Eftersyn af bygning Sæby Rådhus

Sagsnavn:
Gennemgang af elinstallationer – Sæby Rådhus

Dato: 27-08-2025

Adresse: Rådhusvej 1 9300 Sæby

Mødelokale 41

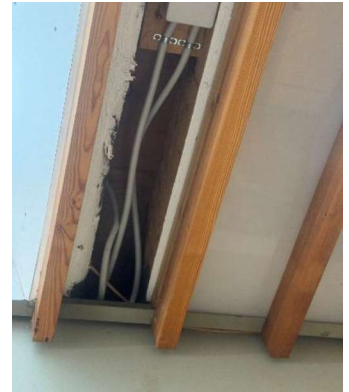
C3 Manglende afdækning

Mødelokale 34

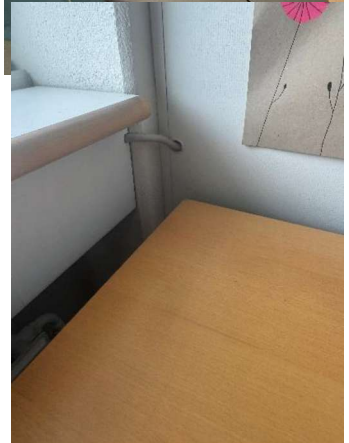
C2 Manglende fastgørelse af kabel

Lokale 9 Manglende afdækning Bygning nord

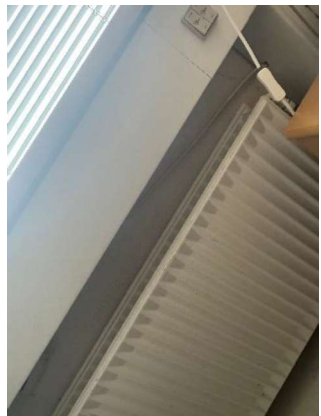
C2 Manglende fastgørelse af kabel samt manglende afdækning.

Lokale 3 Manglende afdækning Bygning nord

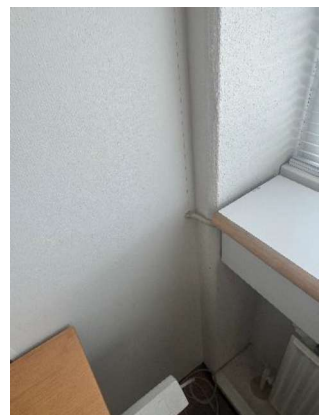
C2 Manglende fastgørelse af kabel samt manglende afdækning.

Lokale 4 Manglende afdækning Bygning nord

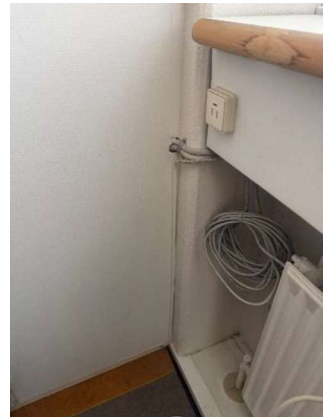
C2 Manglende fastgørelse af kabel samt manglende afdækning.

Lokale 12-13 Manglende afdækning Bygning nord

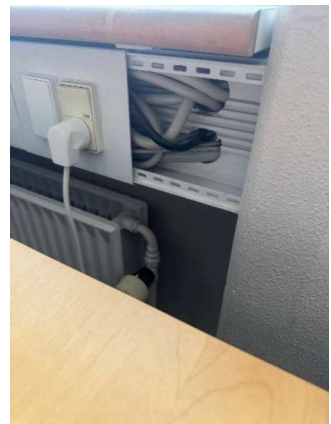
C3 Manglende afdækning

Depot Kælder Manglende fastgørelse.

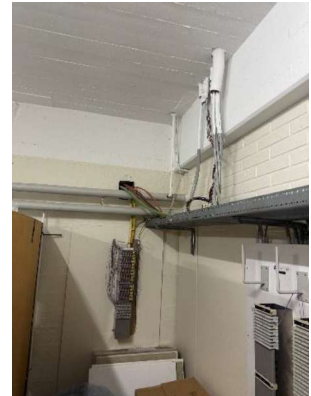
C2 Manglende fastgørelse af kabel i kabel bakke.

Værksted/ tavlerum.

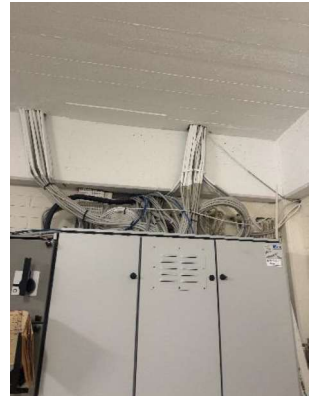
C2 Manglende fastgørelse af kabel samt manglende afdækning over el tavle.

Manglende afdækning, fastgørelse af kabler.
